4 保全樹木に関する設計変更について

19回協議会において決定した内容について、さらに以下の2点について変更を行いたいと考えています。

(1) シダレザクラ・ケヤキ保全のための植栽樹一体化（中段広場）

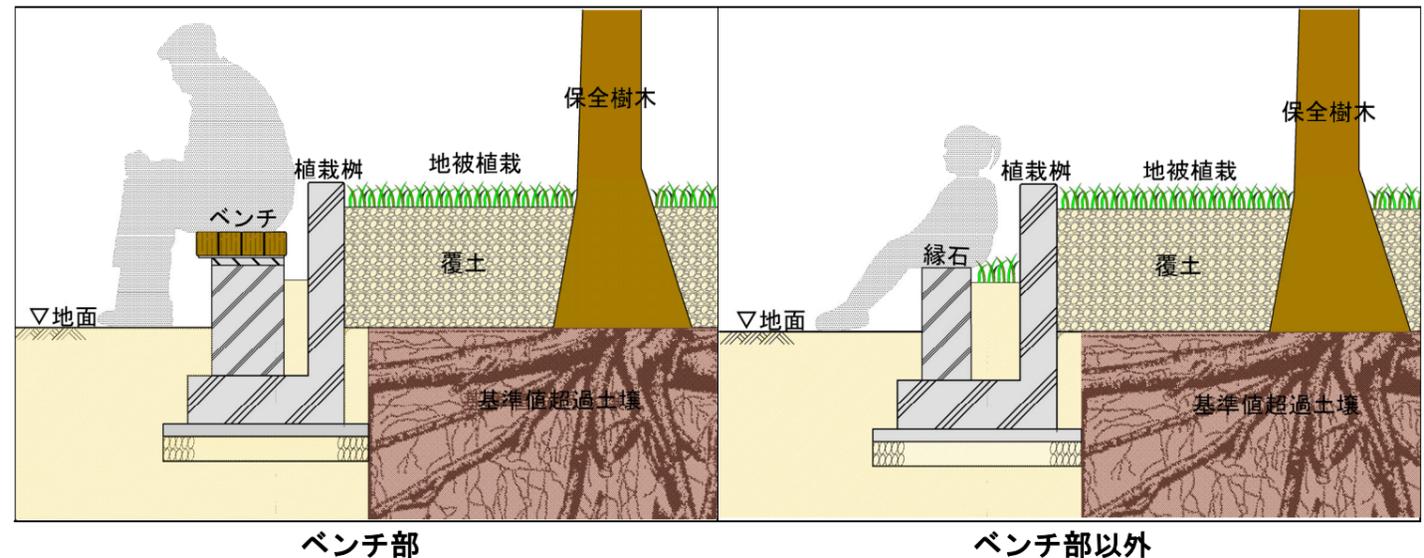
No. 53 シダレザクラの主根がNo. 51 ケヤキ付近まで伸びているため独立していた2つの植栽樹を一体とし、シダレザクラの主根を保全します。

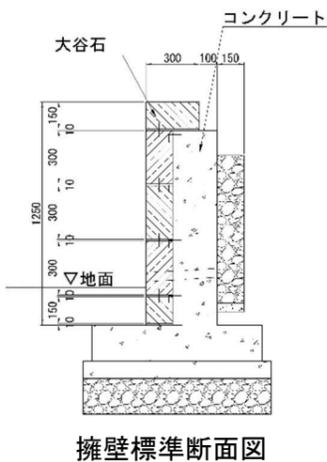
中段と上段の間の擁壁設置のための掘削により、No. 172 ケヤキおよびNo. 174 アオギリの根の保全が困難なため、これらを伐採してアオギリを新植します。

- 練石積みを大谷石積み(コンクリート+大谷石)に変更する。
- 九段小学校側(写真②)の大石積みにも隙間等が見られたため、小学校側(斜面地側)も再整備を行う。擁壁はより安定した地耐力が期待できる既存の石積み擁壁設置位置より上段広場側に設置する。

- アオギリ:掘削深さが約2.5mとなり、斜掘をするとアオギリは保全できない。
- ケヤキ:掘削深さが約3.4mとなり、斜掘はできないと共に、矢板等で仮設土留めを行った場合も、中段広場側については現況の2/3程度の根を保全できるが、小学校側についてはケヤキの根の大半を切断することになる。

樹木の専門家の立ち会いのもと試掘調査(写真③)を行い、上段広場側のケヤキの根の状況について確認しました。その結果、上段広場側に既存の縁石を超えて存在している根はほとんど確認されなかったため、ケヤキの根は主に斜面地側に広がっていると推定されました。そのような状況において斜面側の根を切断した場合、ケヤキの大半の根が切断されることになり、その後の樹木自体の生育への影響や大風による倒木等が考えられ、ケヤキの保全も難しいと判断しました。

②及び③の検討結果より、今回公園整備を行うにあたり、工事中及び将来にわたり対象樹木の保全環境を考慮すると、対象樹木については伐採を行う方が望ましいと考えます。なお、対象樹木伐採後は土壌汚染対策工事を実施した上で、高木の新植可能となった範囲にアオギリを新植したいと考えています。
